## **EARL DE ROZ AVEL**

### **Mémoire en réponse à l'avis de la MRAE du 27/05/2021**

Dans le cadre d'un dossier de demande d'autorisation pour la restructuration de l'élevage porcin de l'EARL DE ROZ AVEL, la MRAE a émis un avis n°2021APB31 le 27 mai 2021. Le présent mémoire a pour objet de répondre aux remarques émises par la MRAE.

# PC6 : intégration

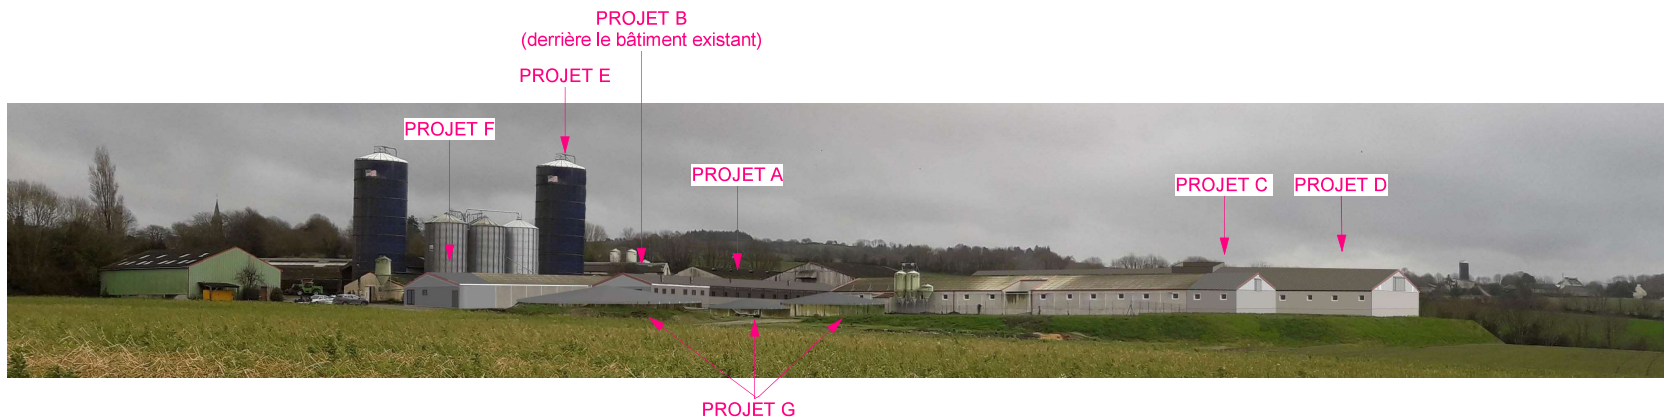
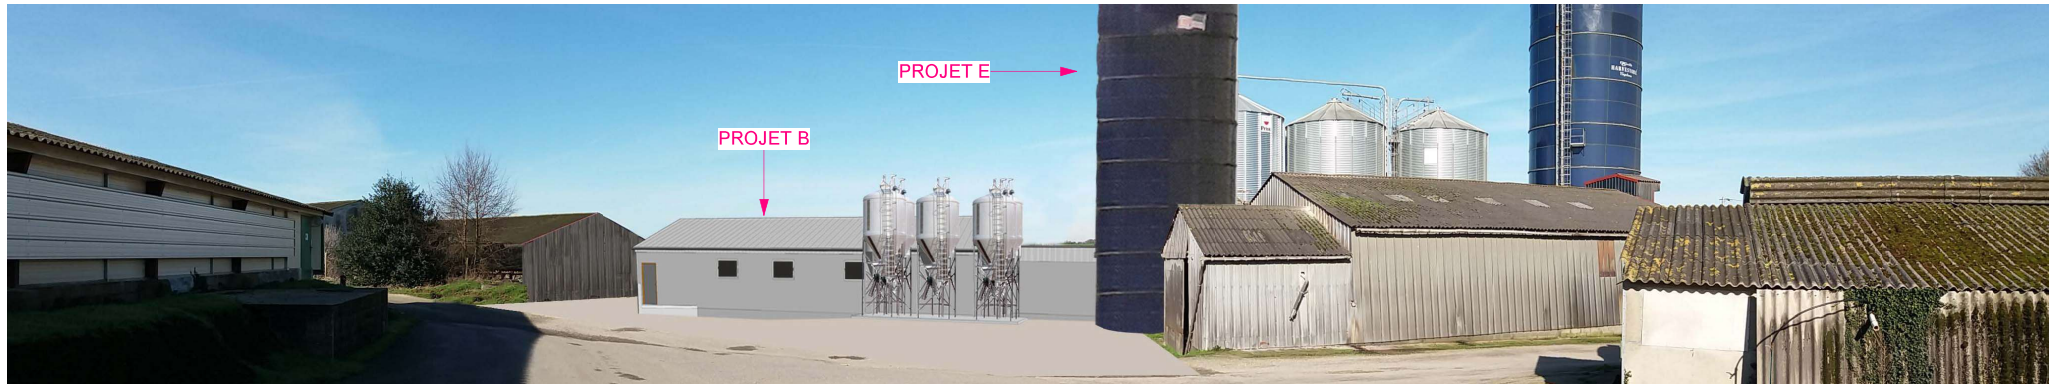
*A) L'Ae recommande d'ajouter à l'étude d'impact les illustrations nécessaires à la bonne appréciation des effets paysagers, en lien avec les visibilité plus ou moins lointaines sur les installations, sans lesquelles la démonstration de la qualité paysagère du projet reste peu convaincante.*

Les intégrations paysagères réalisées dans le cadre du permis de construire sont présentées en PJ 7 (Présentation non technique) et PJ n°2 (Plans et éléments graphiques). Elles sont présentées pages suivantes. La PJ n°2 (Plans et éléments graphiques) comprend également la notice d'insertion paysagère réalisée dans le cadre du permis de construire.

Concernant le paysage, il n'y a pas de Monuments historiques à moins de 4 km. Des haies paysagères naturelles seront maintenues et mises en place aux abords du site. Une haie sera rajoutée sur la façade nord, entre le bureau et l'extrémité du merlon. Les bâtiments nouvellement construits seront soit en remplacement de bâtiments vétustes, ou dans la continuité de l'existant. Les matériaux et coloris ont également été choisis afin d'intégrer au mieux le projet sur le site existant.
